**Avis délibéré de la mission régionale d'autorité environnementale
sur l'opération d'aménagement "Frères Lumière", porté par la
société Bouygues Immobilier, sur la commune de Clermont-
Ferrand (63)**

Avis n° 2024-ARA-AP-1711

Avis délibéré le 12 juillet 2024

Figure 2 : plan de composition et hypothèses d'implantation des bâtiments, source étude d'impact

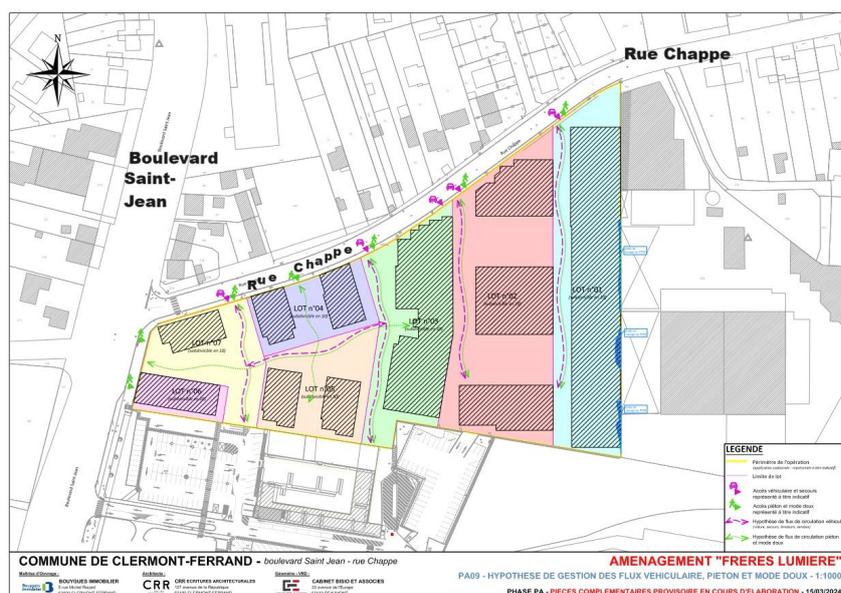
L'opération prévoit des hypothèses de circulation pour les modes doux suivant un axe nord-sud pour l'ensemble des lots. Pour les lots 3, 4, 5, 6 et 7, les hypothèses de gestion des flux présentées²⁵ comprennent une liaison directe avec le boulevard Saint-Jean, situé à l'ouest, grâce à une voie traversante est-ouest, réservée en partie seulement aux modes actifs. En revanche, les lots 1 et 2 sont totalement cloisonnés selon ce même axe est-ouest. Les piétons et cyclistes devront donc emprunter la rue Chappe pour rejoindre les aménagements cyclables et le futur BHNS du boulevard Saint-Jean. Ceci constitue un détour important, donc un handicap pour l'usage des modes actifs.

En outre, les hypothèses de gestion des flux présentées²⁶ laissent penser que des voiries de desserte pour les véhicules, suivant un axe nord-sud, seront également créées pour chacun des lots, en contradiction avec l'affirmation selon laquelle « les espaces au sein du projet seront créés sans voiture et sans création de voirie ». De plus, ces aménagements dédiés aux voitures, créeraient

des liaisons directes avec le centre commercial situé au sud du permis d'aménager, susceptibles d'être fortement sollicités les jours de forte affluence.

L'Autorité environnementale recommande de lever les incohérences du dossier au sujet des mobilités relatives aux modes actifs et voitures.
